1. Änderung des Bebauungsplans Nr. 20 Steinweg

Berücksichtigte Aspekte im Zuge der Erstellung des Bebauungsplanentwurfs

Beschlüsse zur 1. Änderung des Bebauungsplans Nr. 20 Steinweg im Rahmen der Stadtratssitzung vom 01.12.2021

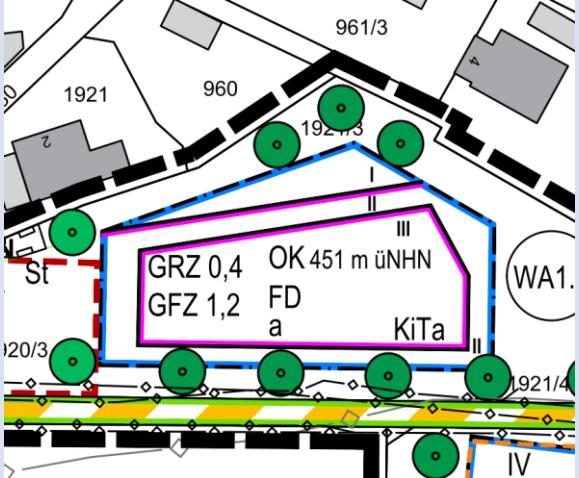
1.	Das Baufenster im Norden wird von der nördlichen Grundstücksgrenze abgerückt und eine Höhenstaffelung auch in diesem Bereich nach Norden vorgesehen.	Baufenster wurde im Norden abgerückt und ebenfalls eine detaillierte Höhenstaffelung vorgesehen

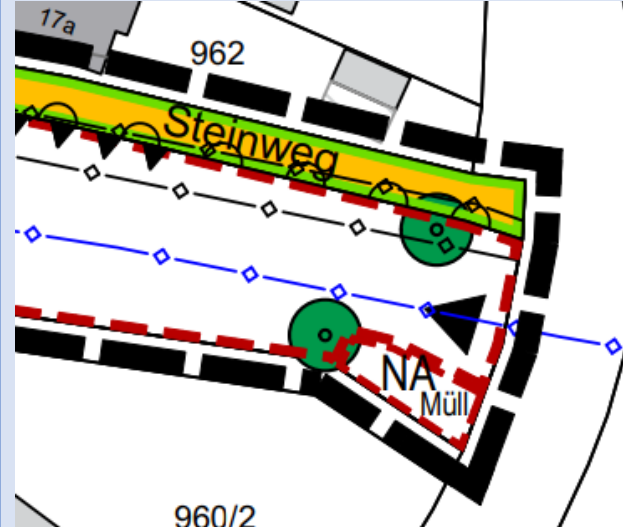
5. Die Sammelstellen für die Abholung der Mülltonnen werden direkt an die öffentlichen Straßen gelegt werden, so dass kein Müllfahrzeug in das Gebiet einfahren muss und eine Lärmbelästigung an dieser Stelle ausgeschlossen werden kann.

Entsprechende Fläche für Sammelstelle wurde im Bebauungsplan vorgesehen

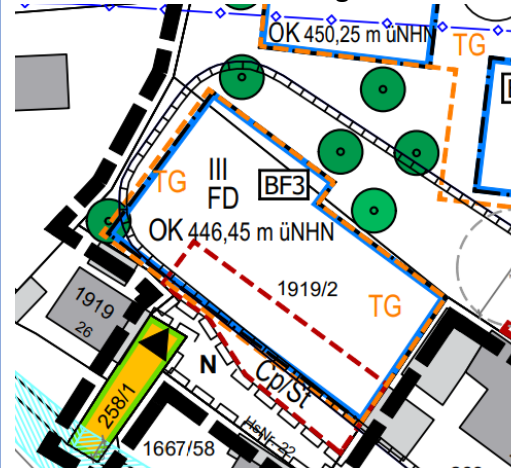
6. Die beiden südlichen Mehrfamilienhäuser werden von der Geschossigkeit auf drei Vollgeschosse begrenzt.

Reduktion der Geschossigkeit wurde festgesetzt

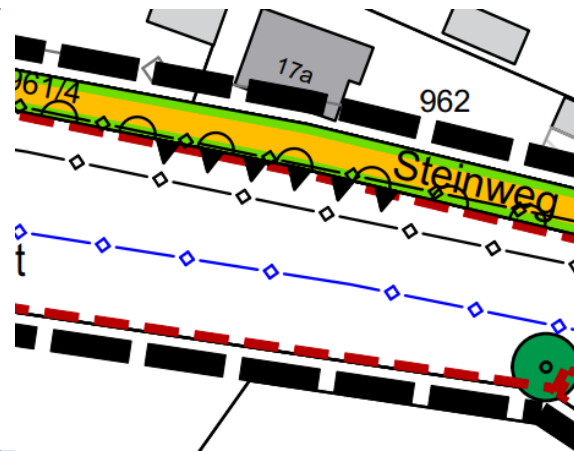
7.	In Anlehnung an die Umgebungsbebauung sollen die Mehrfamilienhäuser einen eher rechteckigen als quadratischen Grundriss aufweisen.	Baufenster wurden verkleinert und in Abformung angepasst.
----	------------------------------------------------------------------------------------------------------------------------------------	-----------------------------------------------------------
